北京祥龙容力联合科贸有限公司审核案例简述材料

推荐机构：中国船级社质量认证公司

认证范围：JH-D701A型汽车喷烤漆房的设计开发和生产

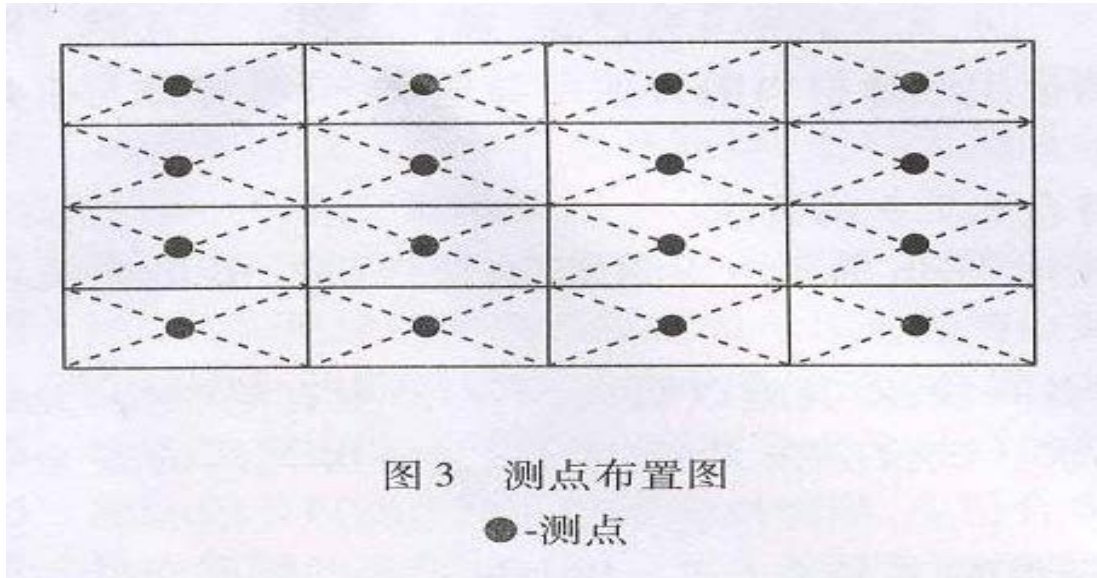
从企业提交的资料和现场审查过程了解到，JH-D701A型汽车喷烤漆房生产所依据标准为JT/T324-2008，标准中7.9.3条款中，已明确试验方法：

将作业区底面均匀分为若干平面，每个平面的对角线的交点即为测试点，测点间距2m（如下图）。关闭喷烤漆房房门，在参考平面内用

审核员现场见证型式试验时观察到，对于汽车喷烤漆房内的16个观测点，风速最小值为0m/s（远离顶部风口处），最大值为2.0m/s，不满足要求。

审核员问技术负责人针对上述情况采取了哪些措施？技术负责人认为这的确也是一个比较棘手的问题，因为进风口主要集中在中部，导致中部风速较大，除了修改设计图纸目前还没有什么好的办法解决。

审核员经过实证研究和分析判断，认为解决上述问题的着眼点应在分流进风口的风量，而不是修改图纸，本案例就是基于审核员对工艺的合理性的审核发现，促进企业实施持续改进的一次增值审核。

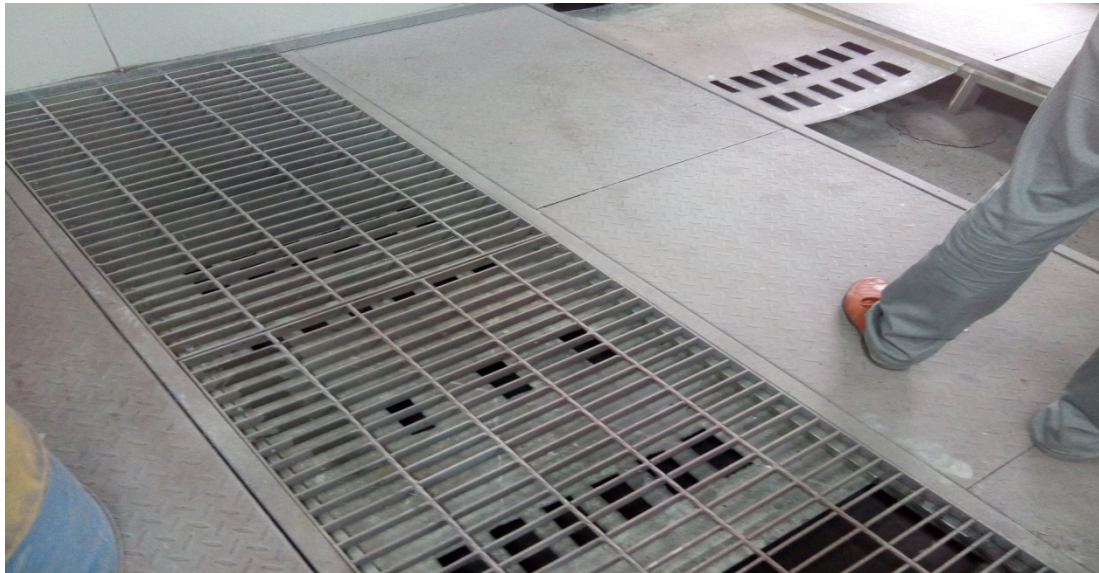
查 JH-D701A 型汽车喷烤漆房安装过程控制时发现：

1) 喷烤漆房进风口只有一个且在顶部中央和排风口一个在底部中央，设计时未考虑到喷烤漆房内空气的整体流速。

不满足 GB/T19001-2008 标准 7.5.1c) 条款“----在受控条件下开展生产----”的要求；不满足企业工艺文件的相关规定。

对设备改进，就是在现有条件下，将底部格栅加装导流板，使气体分散开来，达到烤漆房内空气流速均匀的目的。
